1#~9#楼开敞阳台大样图 变更前

1#~9#楼开敞阳台大样图 变更后

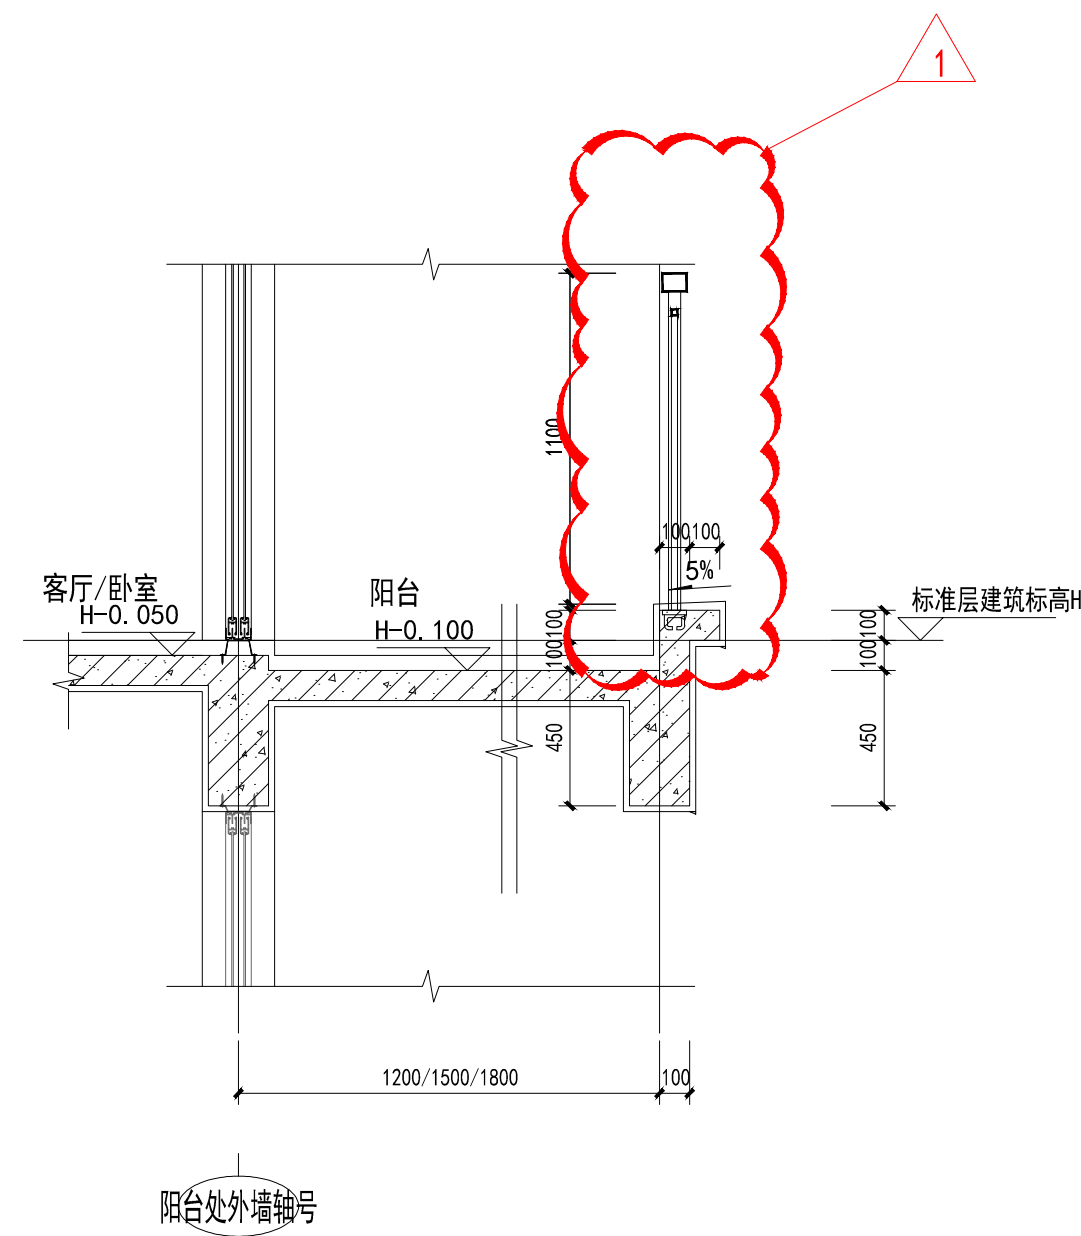
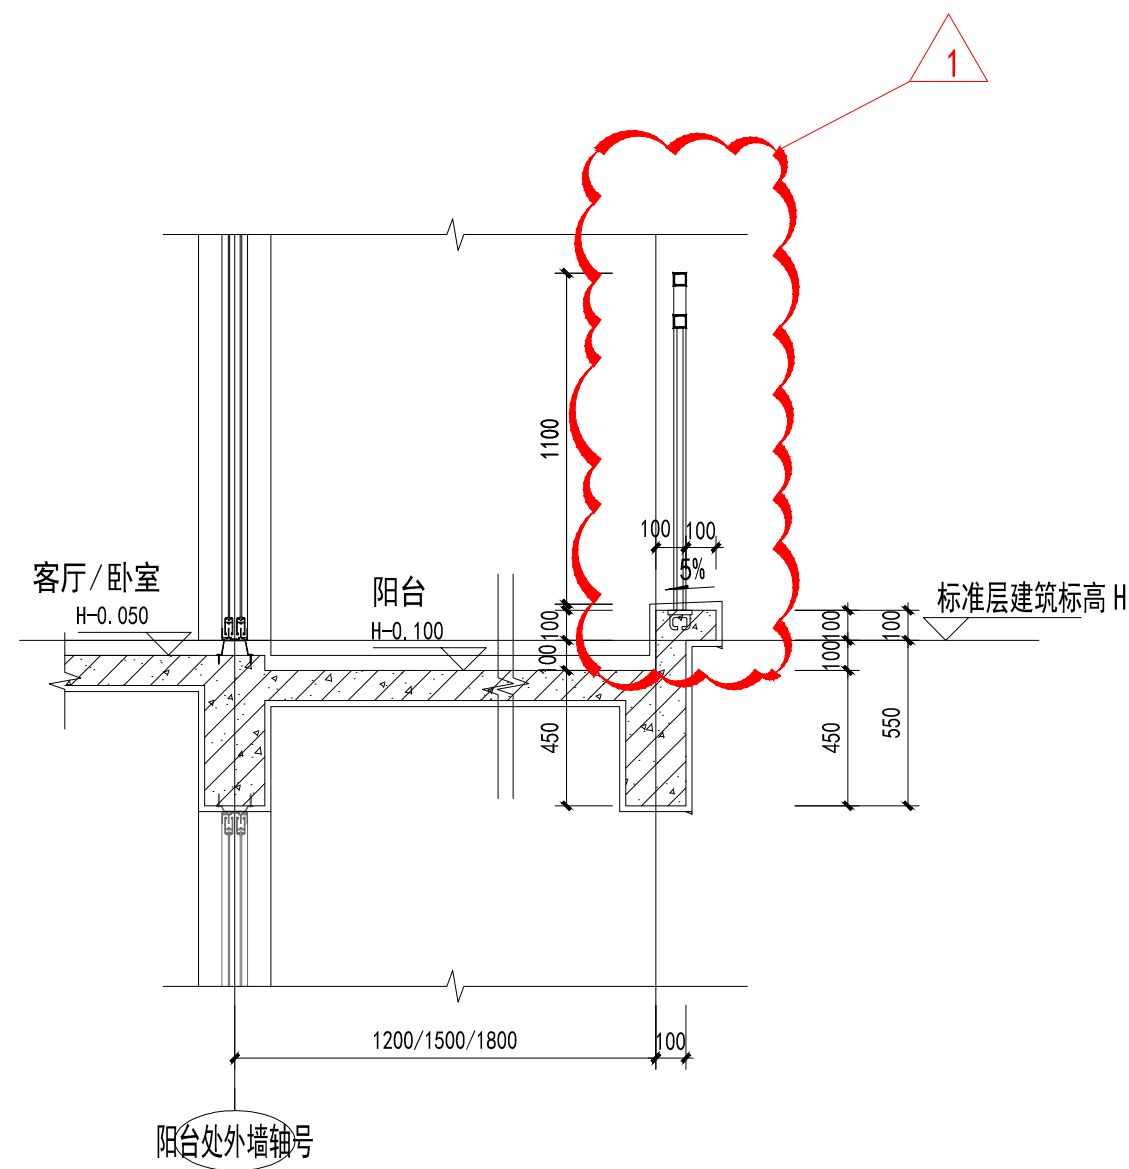
变更内容：
1:1#~9#楼开敞阳台栏杆调整，栏杆外边缘位置对齐栏杆下结构梁的外边缘
